LA BASILICA DI S. PETRONIO

IL CONCORSO PER LA SUA FACCIATA

RASSEGNA CRITICA

1887

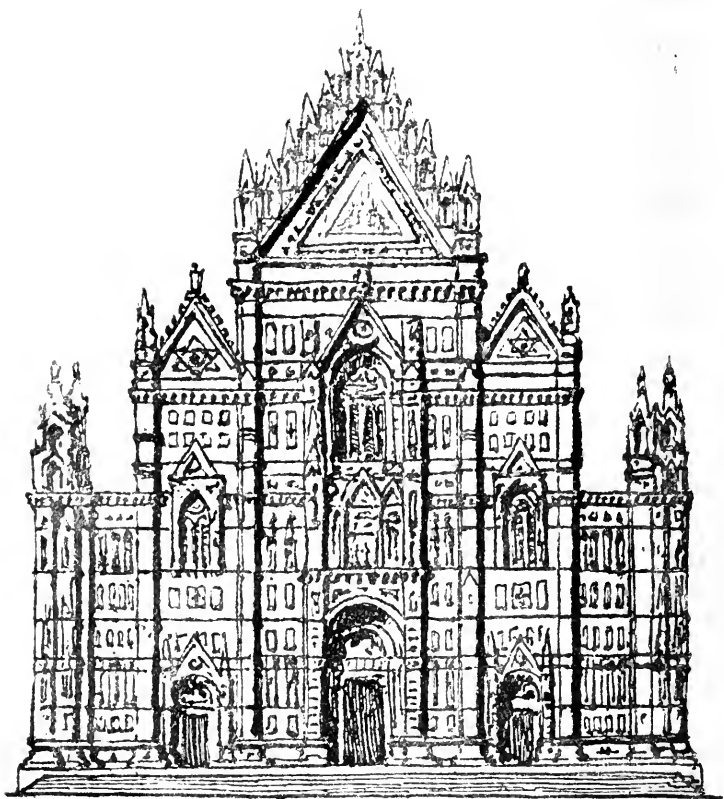
Non parlerò per ora intorno alla scelta dell'apertura, che il programma non impediva di modificare, ma ciò che danneggia assai tutto il disegno è la fascia rettangolare a sequela di nicchiette quadrilobate, con la quale è stato incorniciato il finestrone ogivale. La fascia è trita all'eccesso e disturba tanto il finestrone che la facciata intera, nè, ch'io sappia, può essere consentita da alcuno stile e tanto meno da quello del 1400 in particolare. E ad accrescere la bruttura il concorrente ha cacciato due angiolini in

Anche il campo del timpano di finimento della navata grande è male ornato da una nicchia circolare e da due triangoletti a sagome, da paragonare alle zeppe usate per accomodare i versi zoppi.

I pinacoli sarebbero migliori se privati delle nicchie aperte nelle vedute di profilo, e le guglie sormontanti i piloni d'angolo mi sembrano pesanti e poco fedeli allo stile ispiratore.

Però, considerando il disegno complessivamente, ripeto che non è combinato male, e credo che con talune modificazioni potrebbe acquistare assai pregio, specialmente poi se fra i concetti buoni non si vedessero più apparire i bassorilievi applicati in diversi punti della facciata.

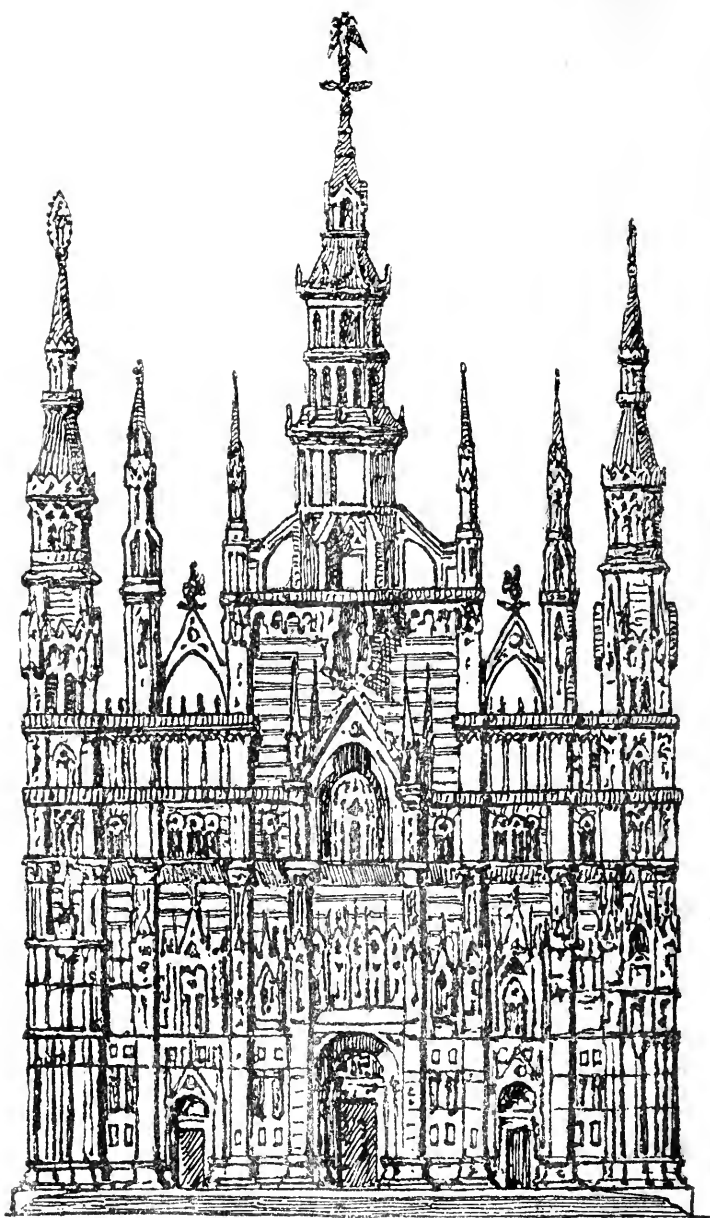
In fine farò notare ancora che secondo il disegno del concorrente si renderebbe sempre più palese la grande distanza che v'è nella basilica fra il culmine del tetto ed il culmine della volta maggiore. In fatti mentre questo è di soli metri 41,80, la facciata sale fino a metri 50,97 e secondo il disegno in discorso giungerebbe a metri 57, senza contare la guglia, così che la distanza fra la volta ed il culmine frontale sarebbe di 15 metri, distanza soverchia come ognuno comprende, perchè affatto in contraddizione co' rapporti fra l'esterno e l'interno.

Passando ad esaminare i partiti ornamentali scelti dal concorrente per il suo disegno, non esito a riprovare i due falsi pilastri verticali che si partono dalle pilastrate della porta centrale e vanno a trasformarsi in generatori del coronamento. Questo partito

toglie sempre maggiormente grandiosità alla navata dividendola in tre spazi, nessuno de' quale può garaggiare con gli altri collaterali.

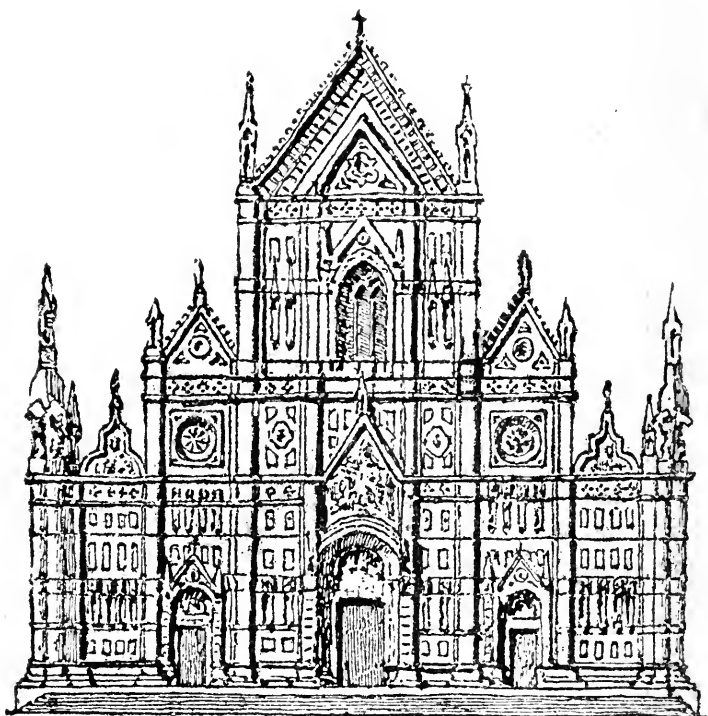
il parapetto del finestrone l'autore ha collocato una lunga fila di 13 nicchie, nove di queste sull'avancorpo già descritto e quattro nel fondo della navata.

Il complesso di questa, come il complesso dell'intera facciata apparisce carico d'ornamenti, torturato da una quantità di linee orizzontali che non lasciano trionfare un solo riposo. Le navate minori hanno ciascuna un finestrone largo ed alto quanto la porta sottoposta e più in alto una nicchia circolare come quelle nella facciata del Foro de' Mercanti in Bologna, inquadrata a mo' di rosa, e sopra una cuspide carica di sagome e di sguanci che la rendono gretta assai.

Anche l'autore di questo disegno ha lasciato scorgere nel distacco della navata maggiore dalla minore la brutta veduta offerta dal cambiamento di forma del pila, che in tutta la parte bassa ha il risalito obliquo, e dal punto suddetto in alto prende un profilo ad angolo retto, e ciò è tanto più notevole in quanto che non ha ripetuto ciò nei pili fra le navi minori e le cappelle.

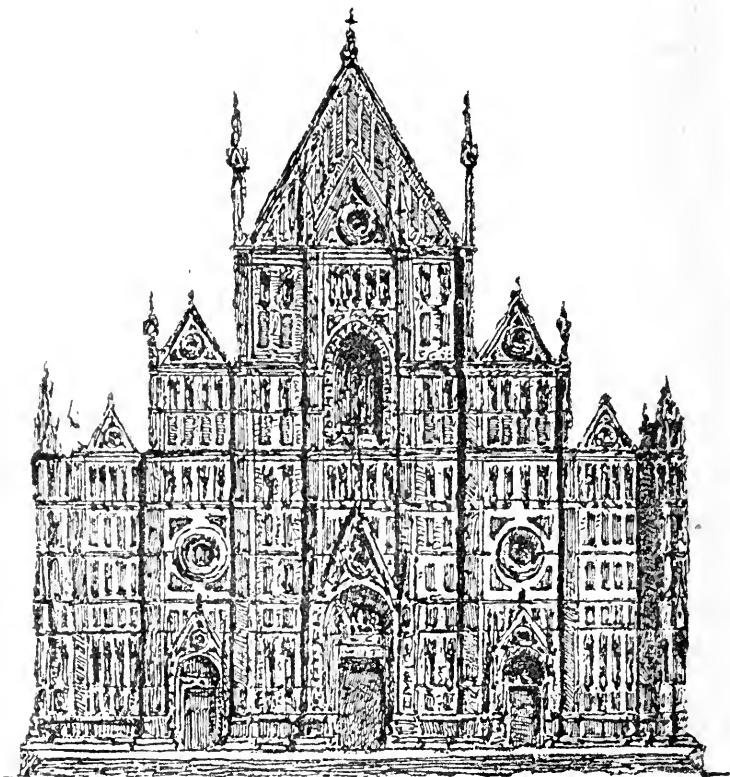
frontale posato sulla navata minore. Nel prospetto il contrafforte non apparisce, perchè l'autore lo vorrebbe sopprimere e sostituire con una cuspide impostata assai più in basso del punto più declinante del contrafforte suddetto. Orbene, visto che la veduta di profilo ci mostra mantenuto il contrafforte, al quale anzi la cuspide sembra addossarsi è d'uopo credere che dovrebbe essere richiamato anche nella facciata. L'effetto sarebbe amenissimo, però più amena ancora è la distrazione dell'autore, che non s'è avvisto della contraddizione grossolana.

Sommariamente il disegno è assai inferiore ad altri presentati al Concorso, e quanto s'è detto dispensa da esame ulteriore più particolareggiato.

Disegno N. 4 — Motto : *Artes virtutis sunt magistrae*

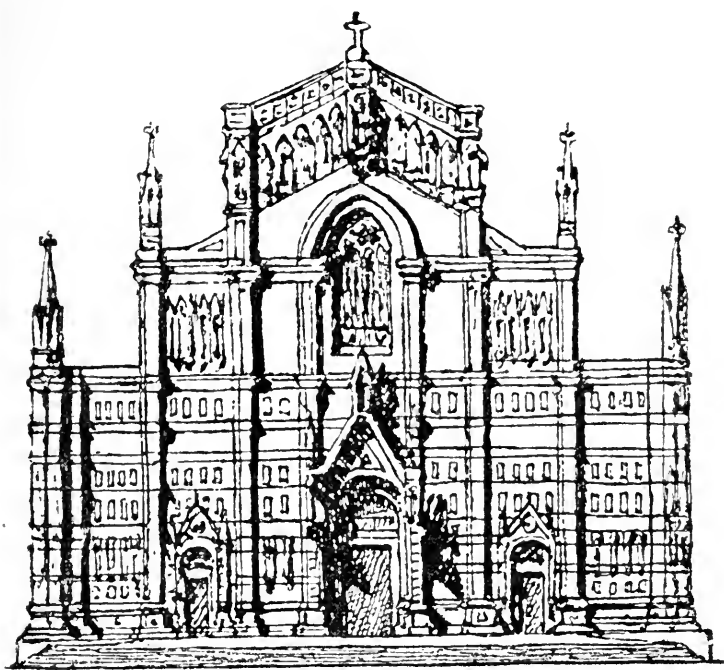
Ed ora un' ultima osservazione e poi farò punto. Vorrei sapere perchè sulle quattro cuspidi minori l'autore del disegno collocò que' quattro angioli tanto sproporzionati, per poi piantare sul vertice della cuspidi massima una crocellina appena visibile.

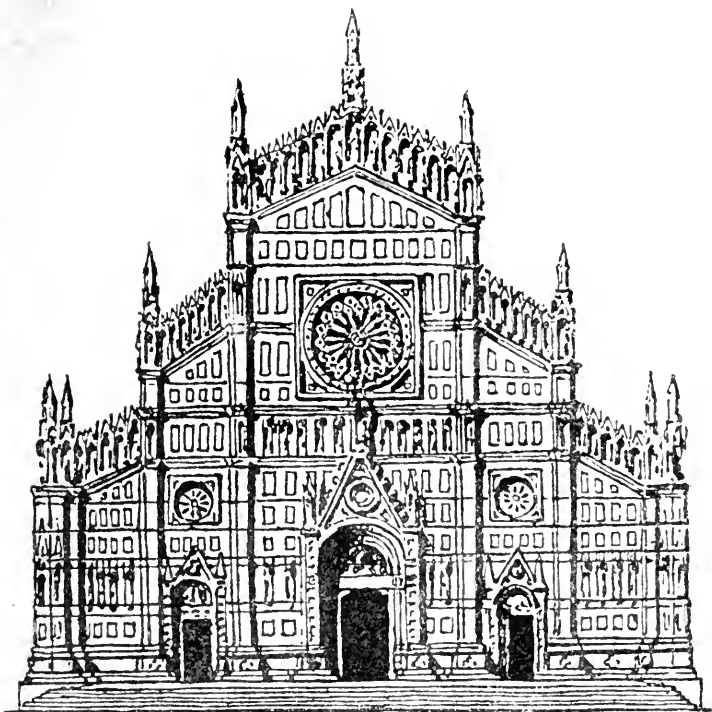
solite bozze rettangolari, alcune delle quali, sono legate a due a due con un festoncino di fiori, ornato questo d'effetto ridicolo, che ci dà la misura del gusto ispiratore del concorrente,

Ma un altro saggio di questo stesso gusto, ancora più raro, trovasi nei piloni angolari. Questi si compongono, fino alla sommità delle cappelle, del fascio triplice attuale (la cui sezione rappresenta tre archi inflessi). Poscia queste curve diventano affatto circolari, e gli stili cilindrici, circondati a spirale da altri festoni, terminano con una forma somigliantissima ad uno spegnitoio allungato.

Il coronamento è sagomato dai contrafforti attuali, incoronati da una sequela di cuspidine a giorno con pinacolino intermedio, ed il tutto sembra una sega gigantesca.

Disegno N. 5 — Motto — Non mi sospinse all'opra l'interesse,  
Ed unque mai nodrìi vane speranze,  
Chè la tela ordisce un, l'altro la tesse.

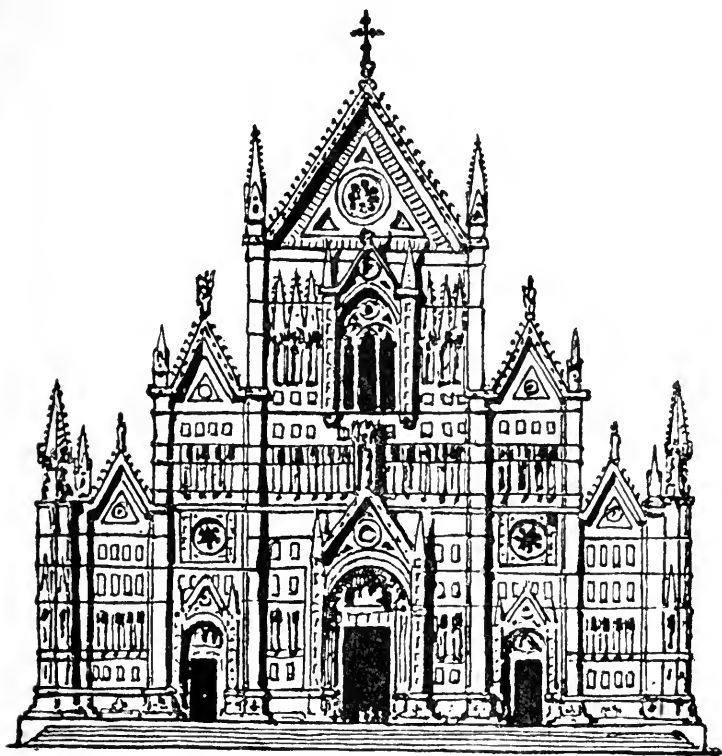
Se il carattere architettonico del S. Petronio richiedesse l'applicazione de' finimenti frontali adottati dagli architetti delle Cattedrali di Orvieto e di Siena, e se le cuspidi sulle navate fossero elementi stilistici dell'architettura archiacuta, questo disegno sarebbe probabilmente quello in cui si rileverebbero in minor numero i spiacevoli contrasti.

In fatti malgrado la grande differenza di larghezza fra la navata di mezzo e le laterali, il corpo mediano della facciata non si eleva di troppo, anzi le cinque cuspidi, con le loro speciali inclinazioni, tracciano quasi una linea sola accordata con l'andamento della cuspidè maggiore.

**Disegno N. 3 — Motto: Anno 1390 - Antonio di Vincenzo**

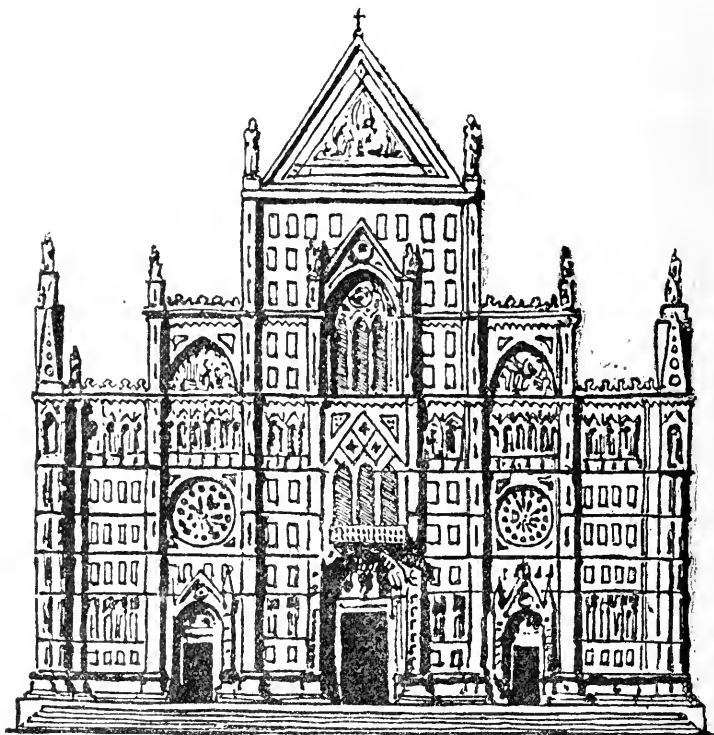
Un vecchio architetto, come appella se stesso il concorrente, merita un esame minuto, perchè il peggio che possa toccare ad un artista sono la trascuranza e la superficialità dell' osservazione. Perciò l'autore di questo disegno, sebbene le mie opinioni discordino assai dalle sue, può essere certo che

l'opera sua fu considerata lungamente e valutata come merita.
